Opinia Nr 009754

Pracowników przeprowadzonych oględzin - ekspertyzy urządzeń grzewczo-kominowych

w budynku przy ul. Giszewskiej nr 12 w Wałbrzychu
dotycząca urządzeń grzewczo-kominowych używanych przez Wapalnę Mieszkaniową
w administracji B.O.K. Stary Zdrój

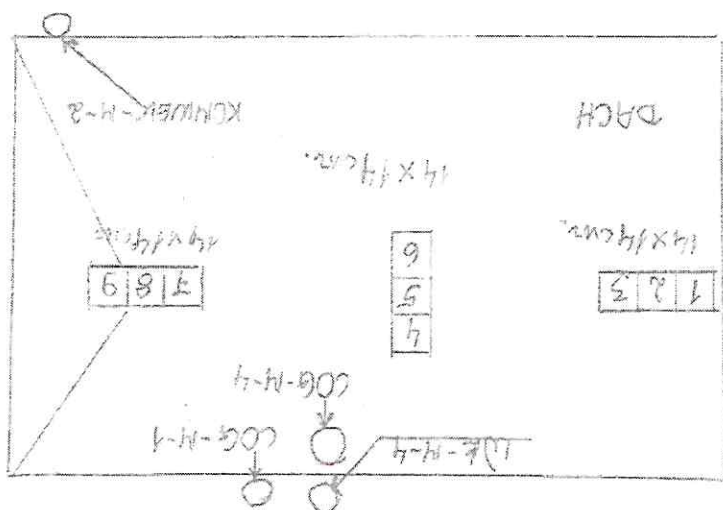
1. Podczas kontroli przewody szczelne
2. Podłączenia w przewodach prawidłowe
3. Wykaz usterek lub inne informacje i stwierdzenia:
 - M-1: okna PCV - brak nawiewników CO gaz z dwucielą kuchnia
w kuchni - wentylacja wywiewna kuchnia nieprawidłowa - brak
wentylacji nawiewnej wymaganej dla kotła CO gaz, brak wentylacji
wywiewnej w łazience. Zakaz użytkowania CO gazu usunięcia usterek.
 - M-2 część okien PCV - bez nawiewników - jest wentylacja nawiewna
prawidłowa, lecz kratka zamknięta - wymienić na niezamykającą.
Brak wentylacji wywiewnej kuchni i wentylacji łazienki
nieprawidłowo.
 - M-3 okna PCV z dwucielą nieprawidłowo zamontowane nawie-
wniki.

Inne uwagi: M-4 okna PCV - brak nawiewników CO gaz w łazience - nawiew
w drzwiach łazienki za maty (mierz 220cm).

1. Po dokonaniu proponowanych rozwiązań należy zgłosić do sprawdzenia prawidłowość wykonania i funkcjonowania urządzeń grzewczo-kominowych
2. Szkic orientacyjny na odwrocie.
3. Niepotrzebne skreślić.
4. Opinia jest ważna 1 rok od daty wystawienia
